Autorité environnementale

Avis délibéré de l'autorité environnementale sur le projet de creusement de deux darses sur l'esplanade du J4 à Marseille

n°Ae: 2010-69

Avis établi lors de la séance du 23 mars 2011 - n°d'enregistrement : 007554 - 01

Figure 1: Projet d'aménagement des darses sur l'esplanade du J 4

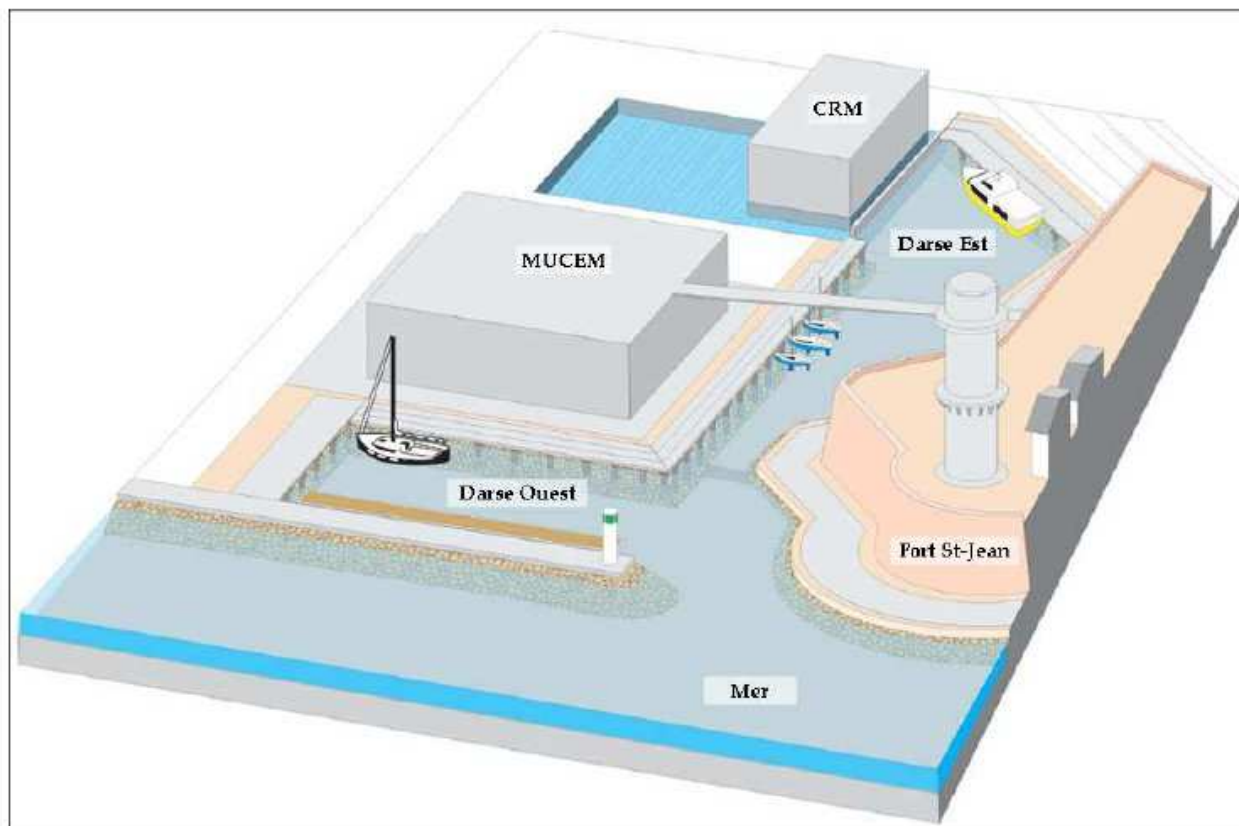
Après réalisation des travaux, le Fort Saint Jean et la promenade qui l'entoure seront isolés de l'esplanade du J4. D'après les croquis figurant dans le dossier, une passerelle assurera la liaison du MUCEM au rempart du fort et un croquis (fig.112, page 265) montre une liaison entre l'esplanade du J4 et la promenade. **L'Ae considère qu'il est important pour le public de connaître l'accessibilité des espaces qui lui seront restitués après la réalisation du projet**; elle recommande donc au maître d'ouvrage de préciser quels seront les espaces libres d'accès et les conditions de circulation prévues sur ces passerelles et l'esplanade (ainsi une clôture sera-t-elle installée entre l'esplanade et la place basse de la Major ?).

De telles précisions permettraient également de vérifier si l'espace piéton est suffisamment large et éloigné de la voirie en bout de darse Est. L'Ae recommande aussi de préciser le traitement de ces espaces extérieurs et les modalités de leur éclairage.

Enfin, il est prévu qu'un batardeau sépare le bassin propre au Centre régional de la Méditerranée de la darse Est; l'Ae estime nécessaire que des précisions sur son fonctionnement soient apportées pour la bonne compréhension du projet (renouvellement de l'eau, passage de bateaux...).
